PARC EOLIEN DES MOULINS DE LA COLOGNE SAS

Réponse à l'avis de la MRAe des Hauts- de-France

Parc des Moulins de la Cologne à Cartigny et Hancourt (80)

16/04/2021
REVISION 1.0

Figure 1 : carte du contexte éolien actualisé et présentée en page 84 de l'étude d'impact

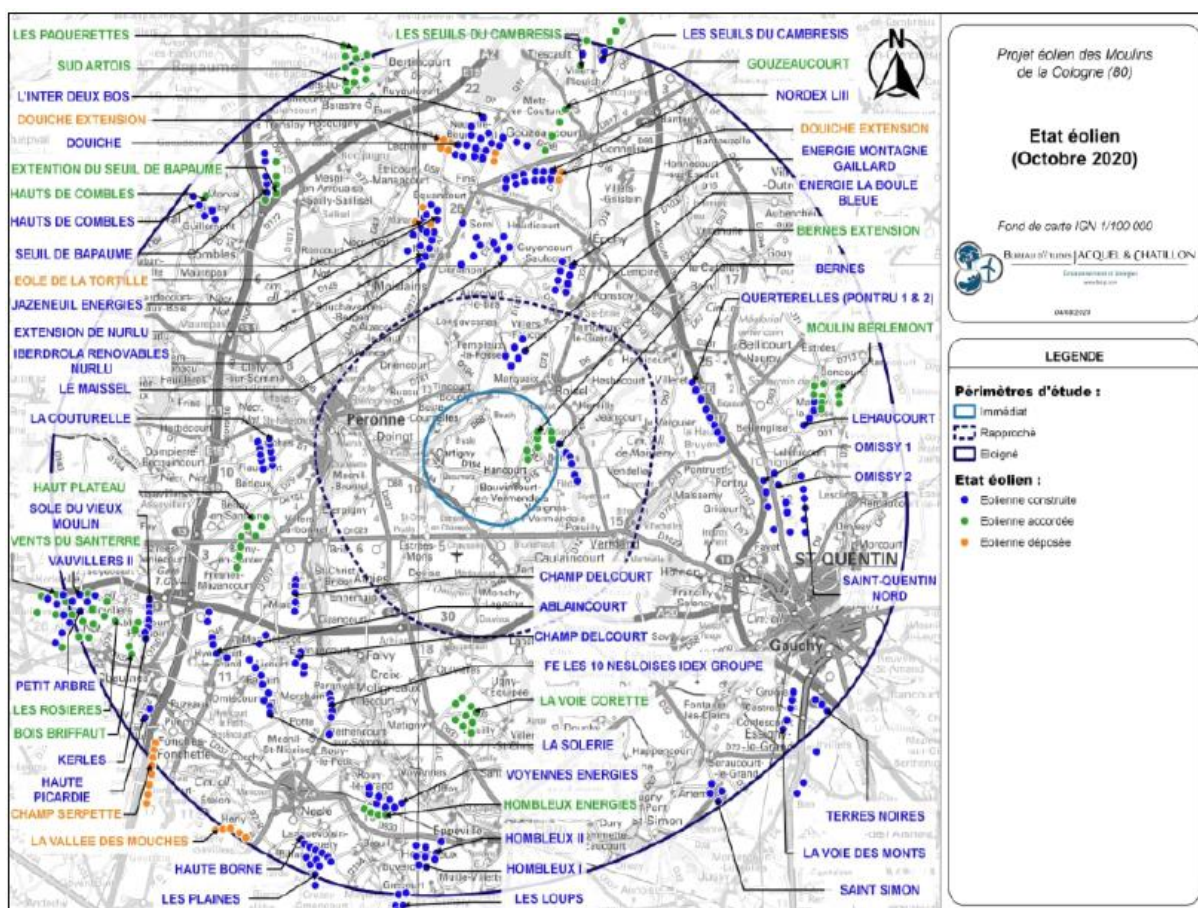
Par ailleurs, la carte du contexte éolien présentée par la MRAe en page 5 ne correspond pas à la carte du contexte éolien actualisé et présenté dans l'étude d'impact complétée le 18 décembre 2020.

La carte reprise dans l'étude d'impact en page 84 est extraite de l'étude paysagère et est également présentée ci-après.

Ainsi, le pétitionnaire souhaite corriger le recensement des parcs. Dans le périmètre d'étude éloigné de l'étude paysagère qui correspond au périmètre le plus grand de toutes les études de dossier, dans un rayon compris entre 20 et 22 km autour de la zone d'implantation potentielle (ZIP) du projet sont recensés :

- 36 parcs pour 219 éoliennes construites ;
- 14 parcs pour 94 éoliennes autorisées non construites ;
- 4 parcs pour un total de 25 éoliennes en cours d'instruction.
